改善箇所説明図

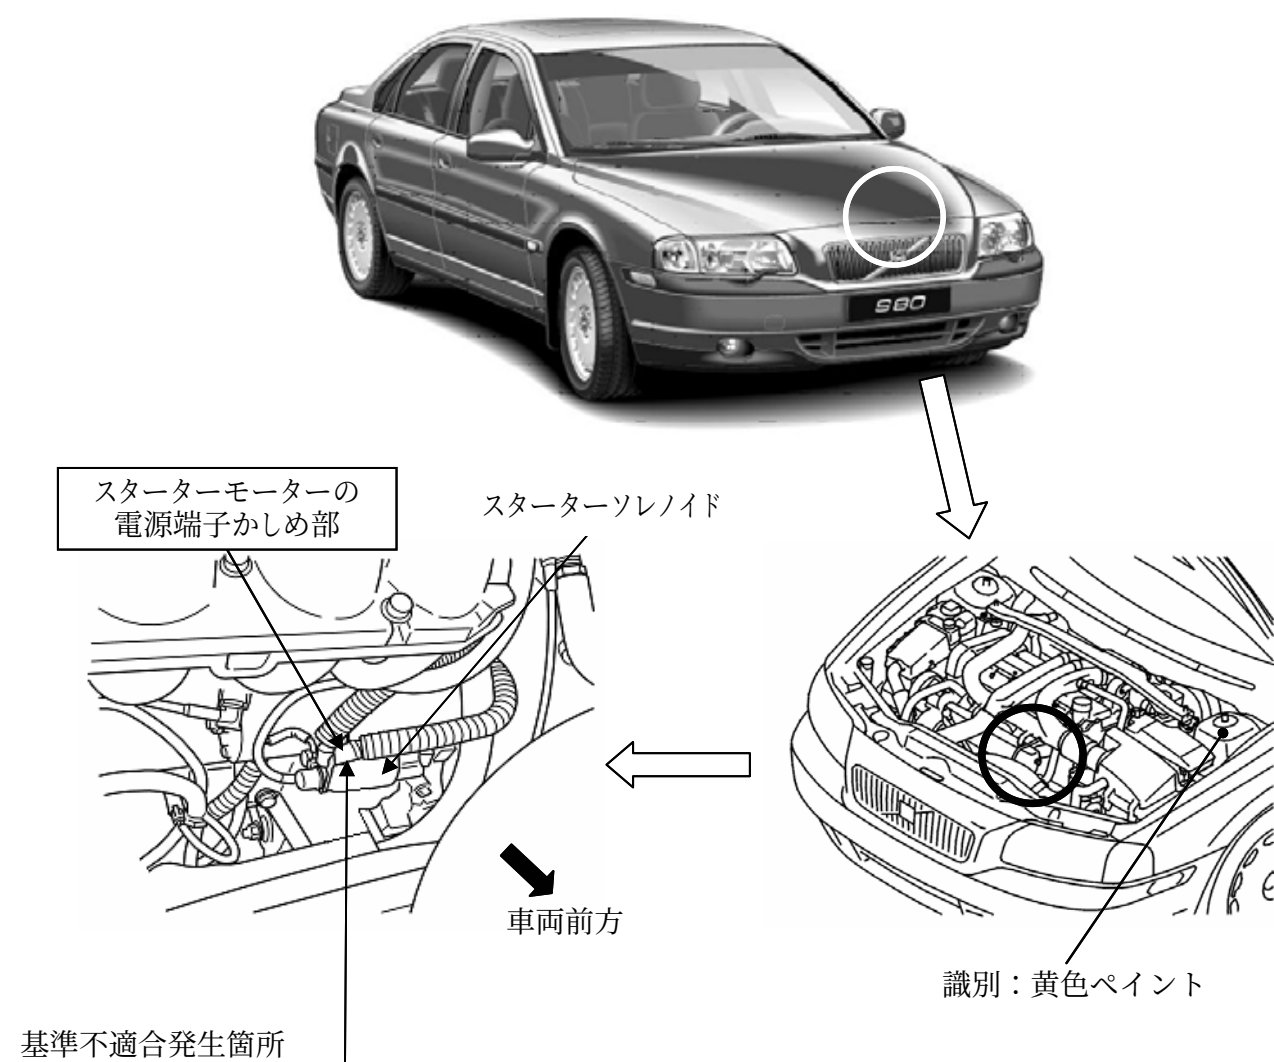
スターターモーターの電源端子の取り付けが不適切なため、当該端子かしめ部がスターターソレノイドに干渉するものがある。そのため、そのままの状態で使用を続けると、エンジンの振動等により、電源端子かしめ部の被覆が損傷し、最悪の場合、短絡して、エンジンが停止し再始動不能になるおそれがある。

全車両、スターターモーターの電源端子かしめ部とソレノイド間の隙間量を点検し、基準値以下のものは、スターター電源端子の取り付け位置を調整する。

左側ストラットタワー部へ黄色ペイントを塗布する。
